Projekt Brenner-Nordzulauf im gemeinsamen Planungsraum Trassenauswahlverfahren mit Öffentlichkeitsbeteiligung

PROTOKOLL

Thema:	20. Sitzung des Gemeindeforums Nord 2
Datum und Uhrzeit:	22.06.2019, 19:00-21:00 Uhr
Ort:	Wendelsteinhalle, Gemeinde Brannenburg
TeilnehmerInnen (ohne Titel)	Karl Leistner (Samerberg) Olaf Kalsperger (Raubling) Andreas Schober (Raubling) Klaus Artmann (Raubling) Alexandra Burgmaier (Raubling) Brunhilde Rothdauscher (Raubling) Stefan Landprecht (Raubling, Beobachter) Christoph Schneider (Neubeuern) Martin Schmid (Neubeuern) Klaus Spatzier (Neubeuern) Wilhelm Klopfer (Neubeuern) Georg Fritz (Neubeuern) Manuel Gotthalseder (DB Netz AG) Sven Madlung (DB Netz AG) Lisa Eberle (DB Netz AG) Peter Hofer (ÖBB Infra) Peter Kölbach (ÖBB Infra) Alexander Buchner (IPBN) Sabine Volgger (clavis) Carina Röder (clavis)

20. GEMEINDEFORUM NORD 2

Variante **Oliv** östlich der BAB A93 (Vorschlag Nr. 27, 68)

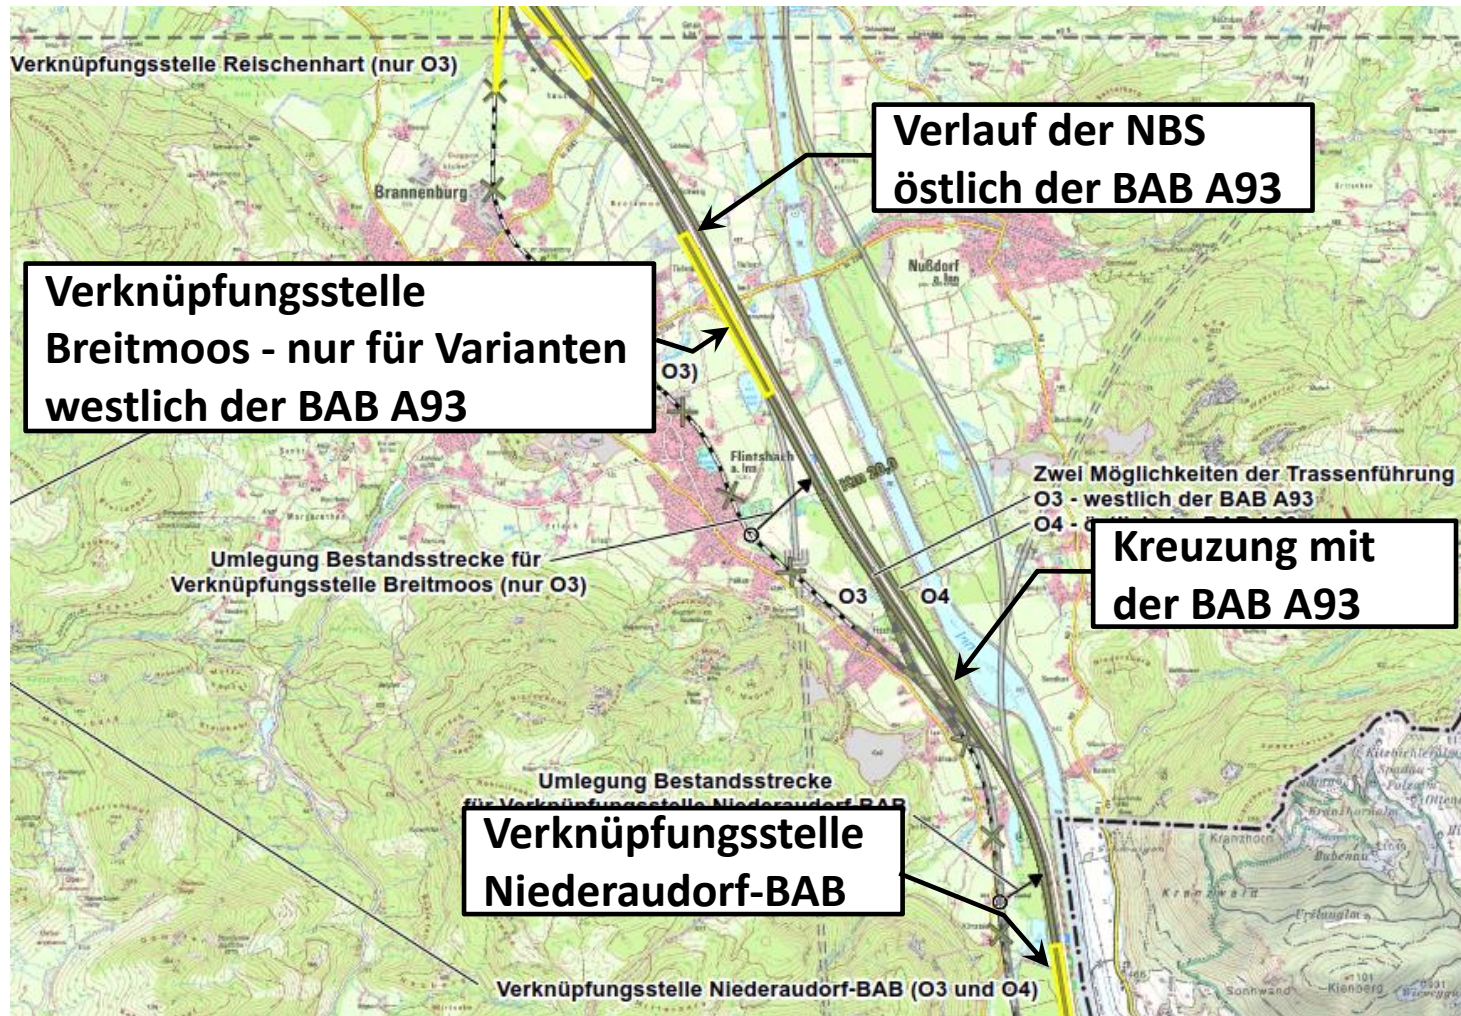
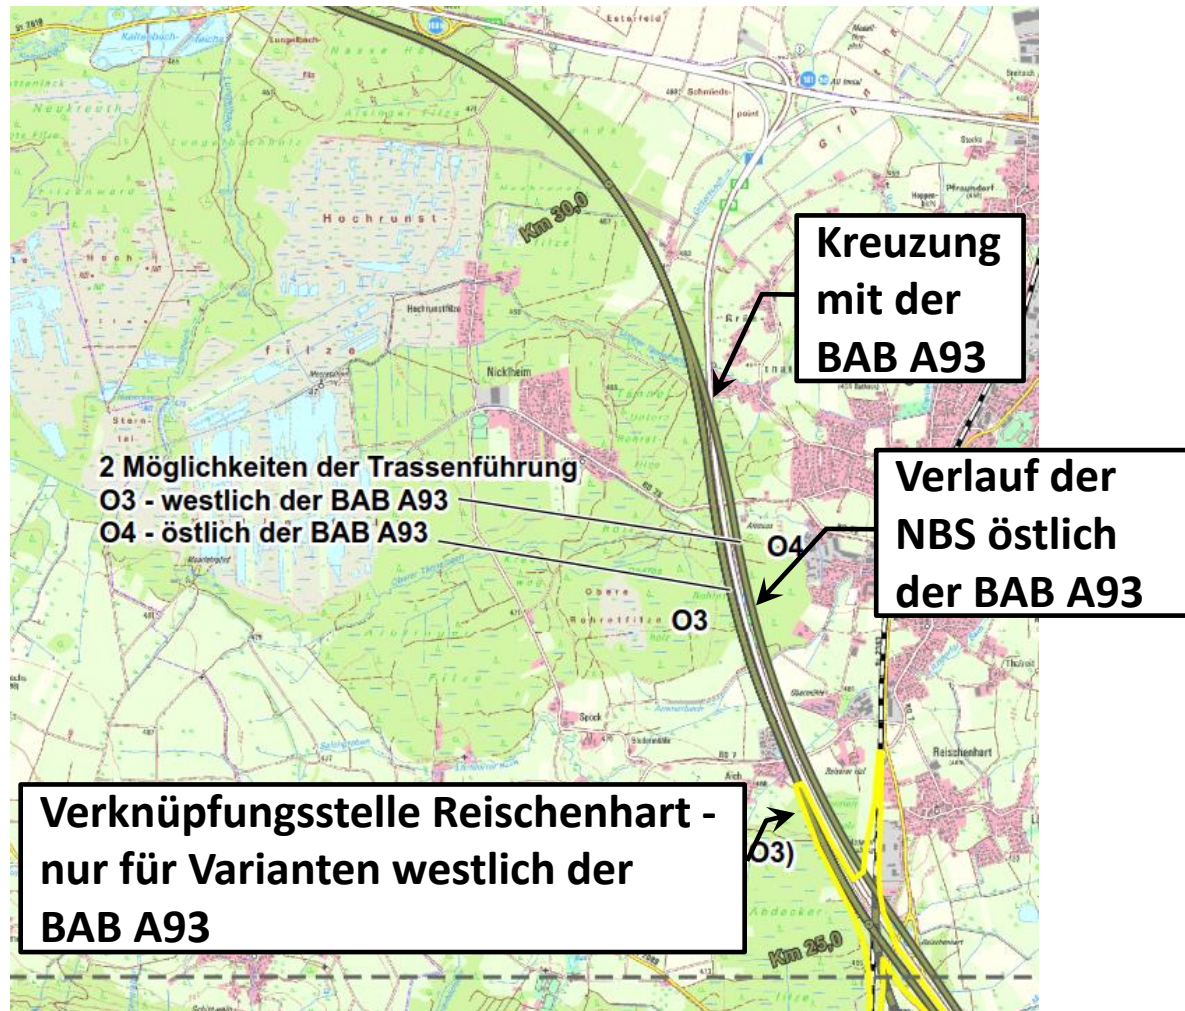
Hierbei wird jedoch noch nicht berücksichtigt, ob ein Haus im Weg steht? Neben zwei Wohnhäusern an der Stelle der Autobahn ist zudem ein Gebäude im Gewerbegebiet betroffen. Würden diese dem Brenner-Nordzulauf zum Opfer fallen?

Wie groß muss der Abstand der Trasse zur Autobahn sein und gab es diesbezüglich schon Absprachen mit der Autobahndirektion?

Spielt die Freihaltung der dritten Fahrspur bei der Inntalautobahn eine Rolle bei der Einhaltung der gesetzlichen 40 Meter Abstand zwischen Trasse und Autobahn?

- Der Planer gibt zu bedenken, dass es in diesem Maßstab sehr schwierig ist, bereits Rückschlüsse auf einzelne Gebäude zu ziehen. Im Trassenauswahlverfahren wird die mögliche Betroffenheit von Bebauungen berücksichtigt.

- Die Projektleitung antwortet, dass der gesetzliche Mindestabstand vierzig Meter sind. In Absprache mit der Autobahndirektion kann dieser Abstand begründet unterschritten werden. Die Bahn ist mit der Autobahndirektion diesbezüglich in Abstimmung. Auch seitens der Bahn wird das Ziel verfolgt, die Gleise so gut wie möglich mit der Autobahn zu bündeln.

- Den Bahnen ist kein Projekt zum Ausbau der Inntalautobahn bekannt. Die Projektleitung weist darauf hin, dass jede Gemeinde bzw. Partei im Verfahren ihre Einwände einbringen kann, aber erst spätere Genehmigungsverfahren über das Projekt entscheiden.
